N/Réf. : BXL20469b_714_PUN
Gest. : A. Heylen
V/Réf. : 2043-0116/14/2022-558PR
Corr DPC: A. Totelin
NOVA : 04/PFU/1866346
Corr DU: W. Collart

BRUXELLES. Rue du Marché aux Peaux, 1-13 / rue du Marché aux Herbes, 84-86 / Galerie de la Reine, 2-16
DEMANDE DE PERMIS UNIQUE : Rénover et étendre six immeubles dans l'îlot délimité par la rue du Marché aux Peaux, la rue du Marché aux Herbes et la Galerie de la Reine. Développement d'une mixité fonctionnelle et de la réhabilitation des logements aux étages.

Avis conforme de la CRMS

Axonométrie des modifications de toitures jointe à la demande

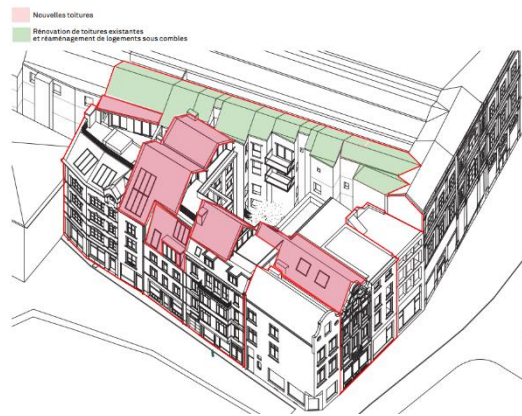
**** Revoir à la baisse le projet de toitures des maisons en intérieur d'îlot et donnant sur la rue du MAP.***

Telles que proposées, les surhausses (disproportionnées) introduisent une rupture avec les immeubles existants, au détriment de leurs qualités architecturales. La Commission demande d'ajuster la volumétrie des nouvelles toitures et d'adapter leur expression à la typologie des biens existants (se limiter à un niveau sous combles, ne pas uniformiser l'expression des toitures).

Pour pouvoir évaluer l'impact visuel des modifications, le dossier devra renseigner plus en détail les perspectives vers les futures constructions, depuis la rue du MAH ainsi que depuis l'impasse de la Tête de Bœuf.
